改善箇所説明図

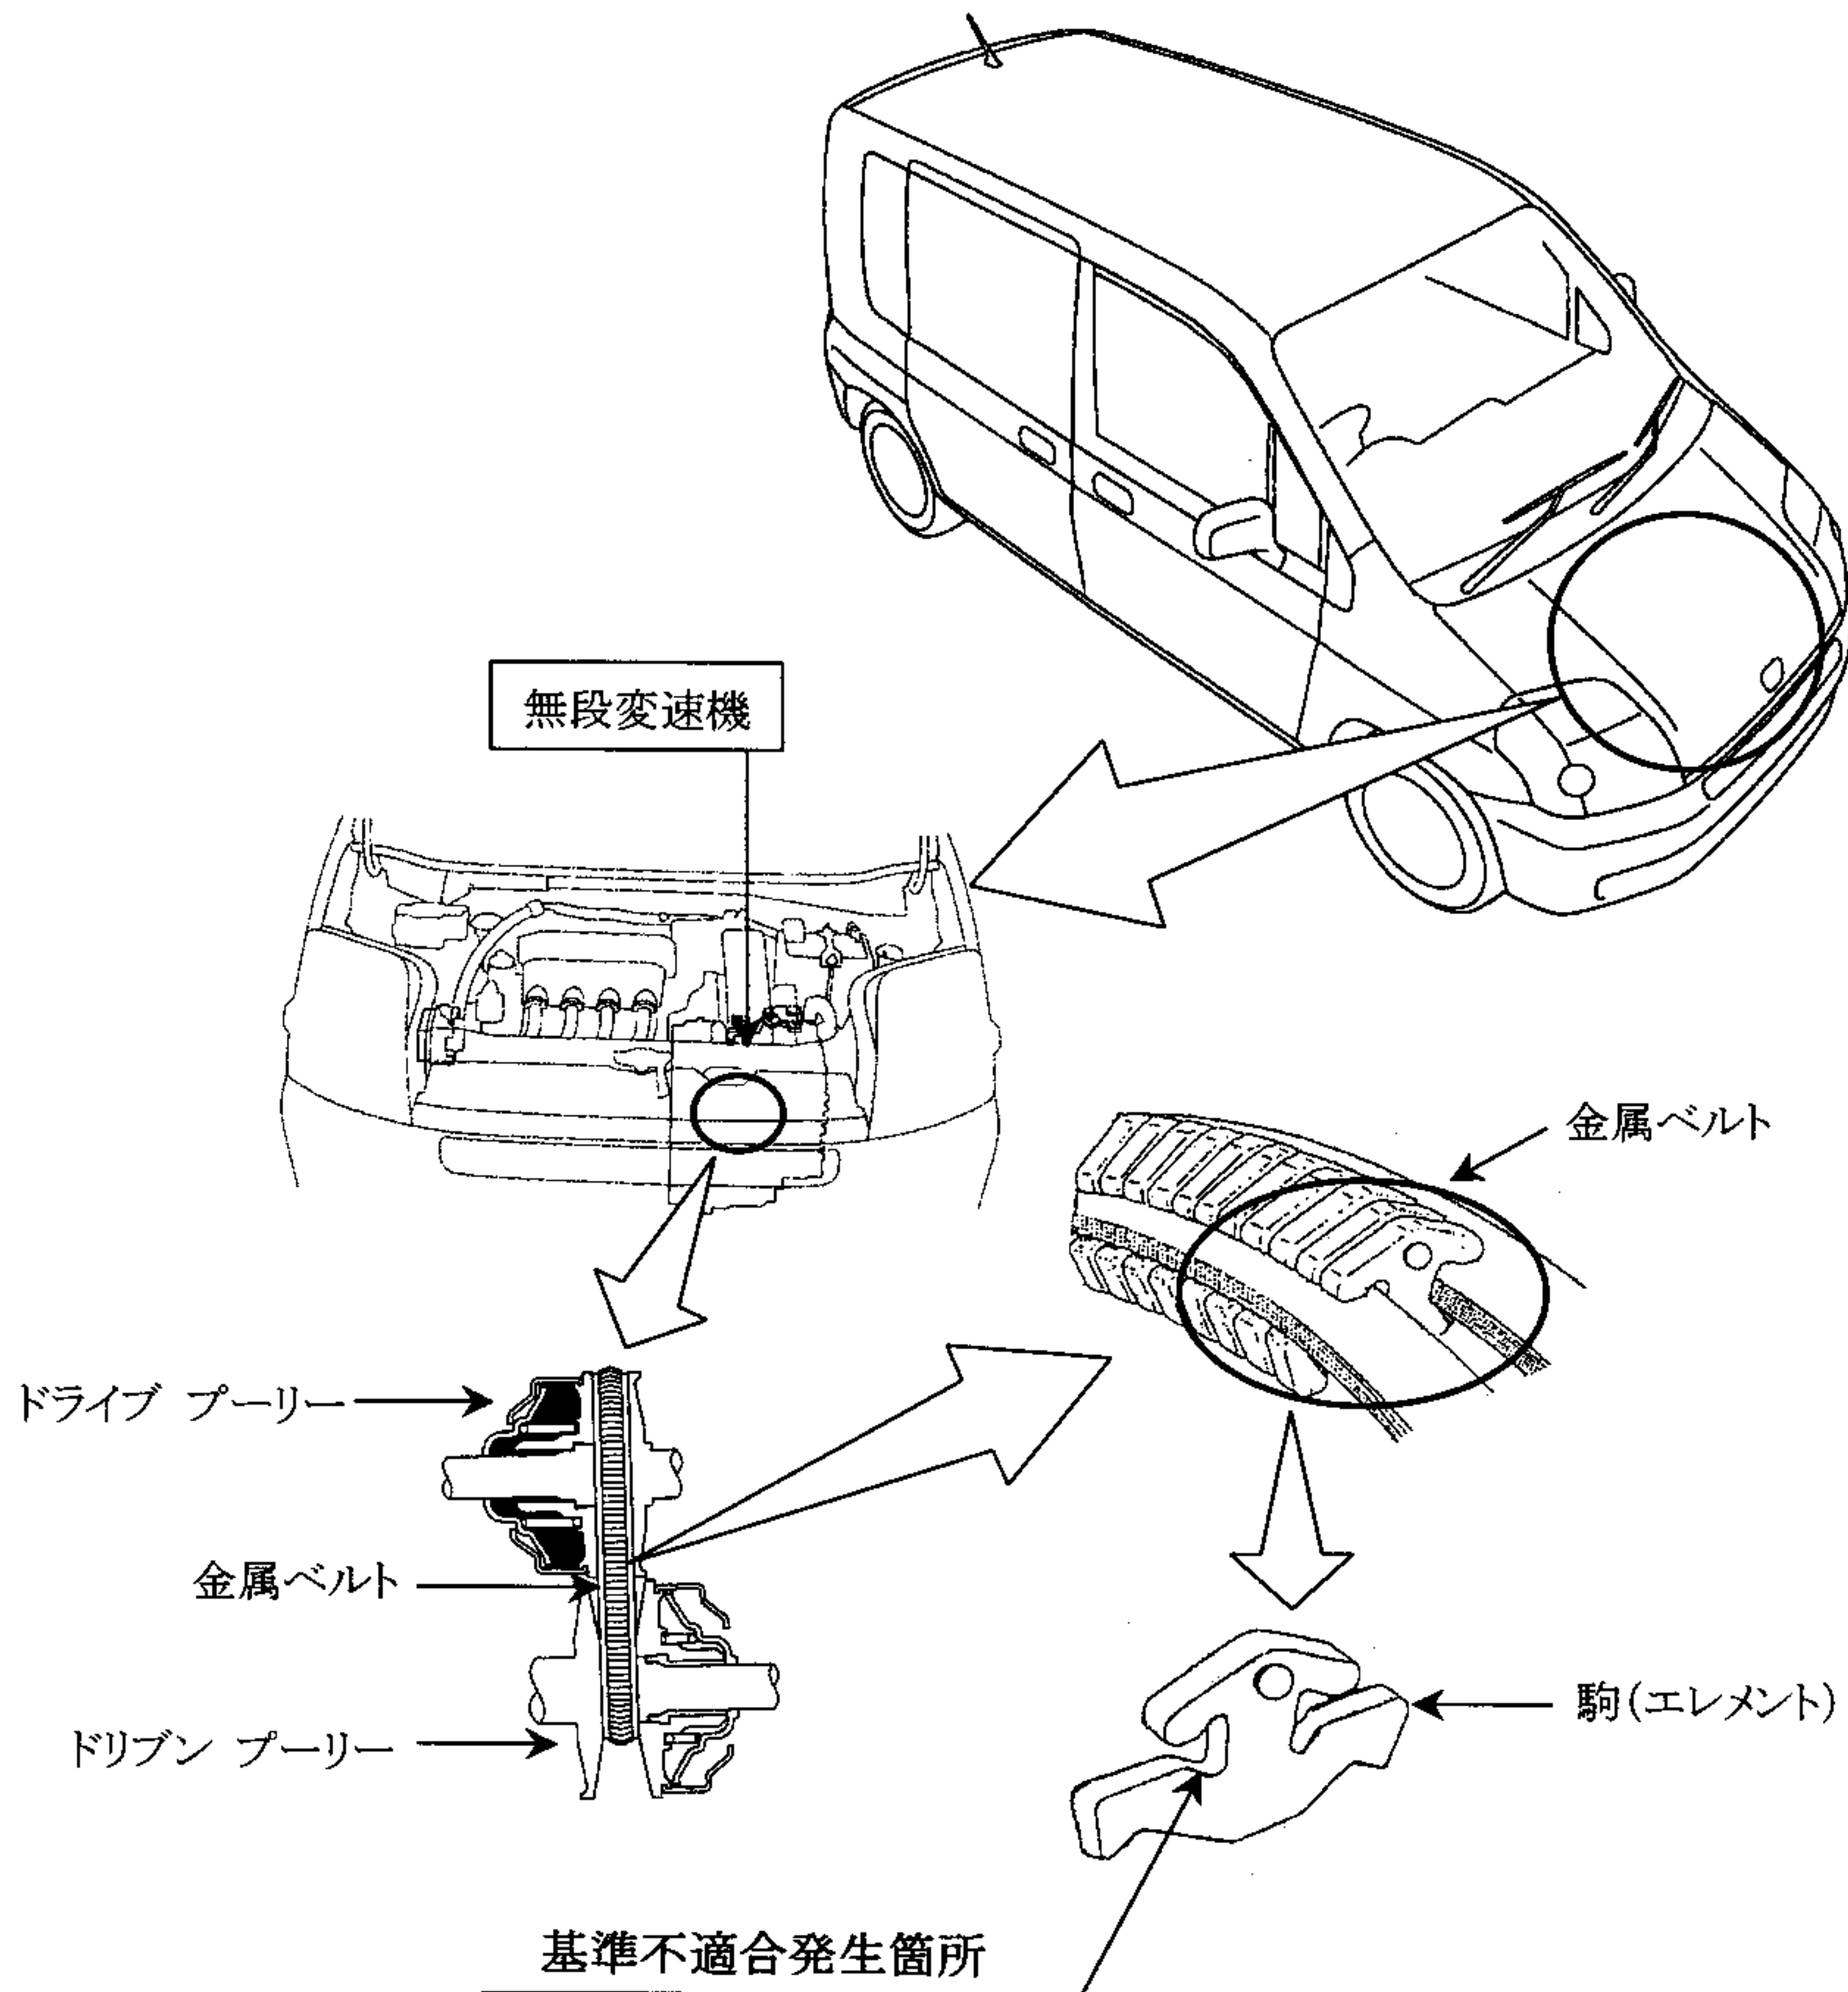
無段変速機の金属ベルトを構成している駒（エレメント）のプレス加工が不適切なため、走行時の負荷が当該駒の根元部に集中し、当該部に亀裂が発生して破断するものがある。そのため、その破断片が金属ベルトとプーリーの間に噛み込み、金属ベルトが破断して走行不能となるおそれがある。

全車両、無段変速機を良品と交換する。

注: は交換部品を示す。

識別: ボンネットの左側ヒンジの車体側ボルト頭部に黄色ペイントを塗布する。
